Всем пользователям следующих систем ARTIS icono и ARTIS pheno

Изделие/Торговое наименование:	ARTIS icono biplane, ARTIS icono floor, ARTIS pheno	EU-SRN	DE-MF-000006122
Номер модели:	11327600, 11327700, 10849000	Эл. почта	advancedtherapies-fsca.team@siemens-healthineers.com
		Дата	Февраль 2022 г.
		Идентификатор корректирующей о действия	AX003/22/S, AX004/22/S

Информация для клиентов о корректирующих действиях по обеспечению безопасности на местах эксплуатации

Тема: Обновление программного обеспечения систем ARTIS с версией ПО VE20 до VE21

Рисунок 1: Положение С-дуги в особом случае

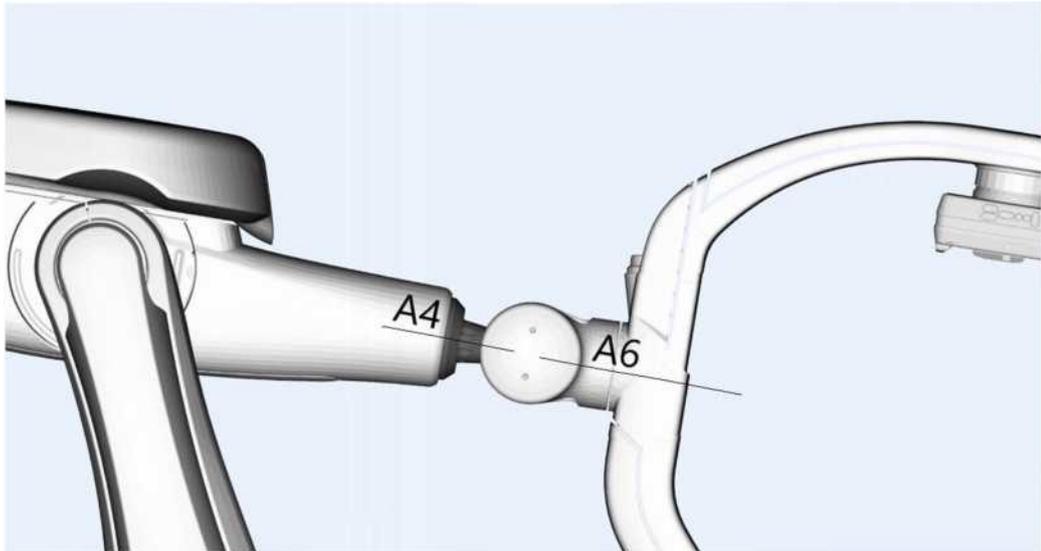
В особых, клинически нетипичных положениях штатива ARTIS pheno (см. рисунок 1) робот может перейти в так называемое особое положение, при котором движение может быть остановлено и заблокировано.

При возникновении этой проблемы все перемещения штатива блокируются и могут быть восстановлены только инженером по техническому обслуживанию. В зависимости от статуса вмешательства, ограниченной функциональности может быть недостаточно для продолжения лечения по плану. Это может привести к ситуации, когда необходимо отменить клиническое лечение или продолжить лечение на альтернативной системе.

Проблема была выявлена в ходе эксплуатации только в сочетании с неоптимальной настройкой системы. Первопричиной блокировки перемещения штатива является проблема программного обеспечения.

Пожалуйста, рассмотрите необходимость внедрения аварийных процедур для управления ситуациями, связанными с отказом вашей системы Artis, в соответствии с руководством пользователя.

Программное обеспечение будет обновлено.
